Title-Sujet : Conception-construction d'améliorations au système de CVCA du Centre administratif Lieu historique national de Batoche (Saskatchewan)		
Solicitation No. - N° de l'invitation : 5P420-18-0468/A		Date : 28 janvier 2019
GETS Reference No. - N° de référence du SEAOG : PW-18-00856829		Amendment No. - N° de la modif. : 003
Solicitation Closes - L'invitation prend fin :		
at - à 14 h	on - le 31 janvier 2019	Time Zone - Fuseau horaire MST - HNR
F.O.B. - F.A.B. Plant-Usine : <input type="checkbox"/> Destination : <input checked="" type="checkbox"/> Other-Autre : <input type="checkbox"/>		
Address Inquiries to: - Adresser toute demande de renseignements à : Jen Maheu jennifer.maheu@canada.ca		
Telephone No. - N° de téléphone : (587) 432-8458		Fax No. - N° de télécopieur : 866-246-6893
Destination of Goods, Services, and Construction: Destinations des biens, services et construction : See Herein - Voir aux présentes

MODIFICATION 03

La présente modification vise à diffuser des renseignements obtenus lors de la visite des lieux et de la téléconférence des soumissionnaires.

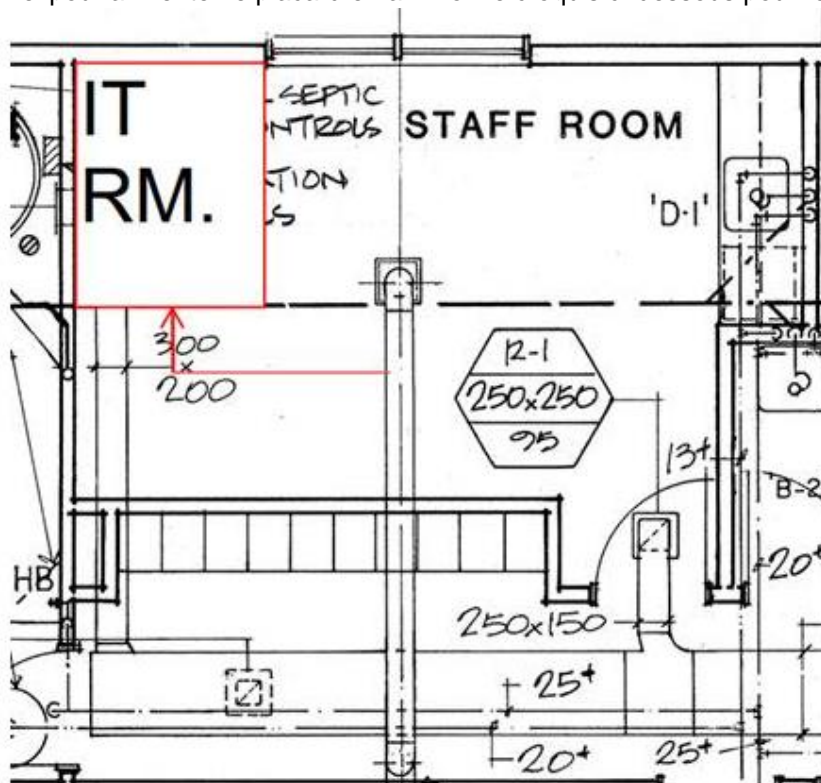
Q3 La ventilation du placard de TI est-elle incluse dans le contrat? Dans l'affirmative, quels sont les éléments requis?

R3 Oui, la ventilation du placard de TI est incluse. Il faut prolonger le conduit d'alimentation de la salle du personnel pour alimenter le placard en air. Voir le croquis ci-dessous pour référence.
